**Avis délibéré
de la Mission régionale d'autorité environnementale
Provence-Alpes-Côte d'Azur
sur le projet de parc photovoltaïque Huchane sur la commune
de Salernes dans le département du Var**

N°MRAe
2021APPACA14 / 2021-2804

Avis du 07 mars 2021 sur le projet de parc photovoltaïque Huchane sur la commune de Salernes dans le
département du Var

Figure 3: Analyse des distances de raccordement à partir des postes sources à proximité de la commune de Salernes (étude d'impact)

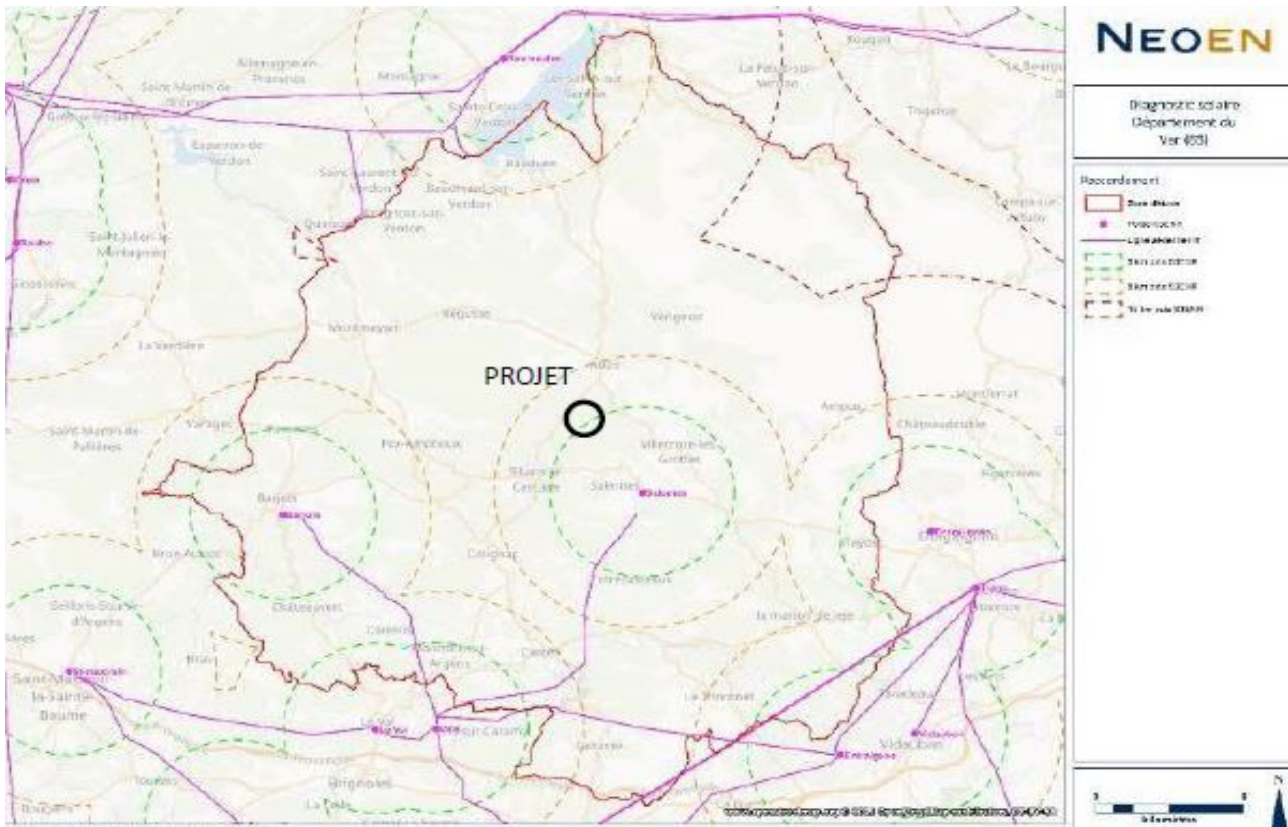
L'étude d'impact présente une carte des différentes zones envisageables pour développer un projet photovoltaïque, selon la distance aux poste source les plus proches. Toutefois il n'est pas fait mention d'une quelconque étude de faisabilité sur les différents sites répertoriés. Aucune recherche de sites alternatifs à l'échelle intercommunale ne semble pas avoir été menée.

La MRAe renouvelle sa recommandation de conduire, sur une zone élargie, une analyse identifiant des solutions de substitution raisonnables et de justifier le choix du site proposé au regard de critères environnementaux. La MRAe recommande de réexaminer au besoin le choix du site en fonction des résultats de cette analyse.

Figure 4: Comparatif des synthèses des enjeux faune et flore des études d'impacts 2019 et 2020

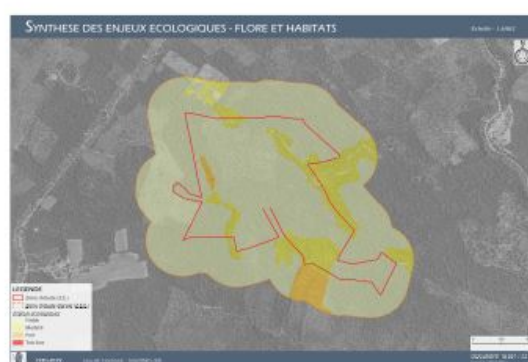
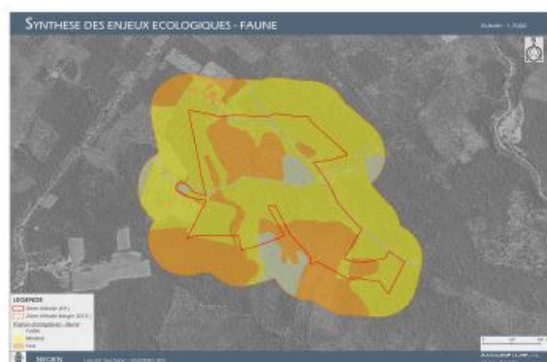
Même si la zone à défricher a été modifiée par rapport à la première version, elle ne permet pas d'éviter toutes les zones d'enjeux écologiques forts pour la faune. Le constat est le même pour la bande des futures OLD.

Par ailleurs, alors que les zones d'étude et d'étude élargie ont été agrandies, à l'est en particulier, par rapport à la première version, ces extensions n'ont pas fait l'objet d'inventaires floristiques complémentaires en 2019.
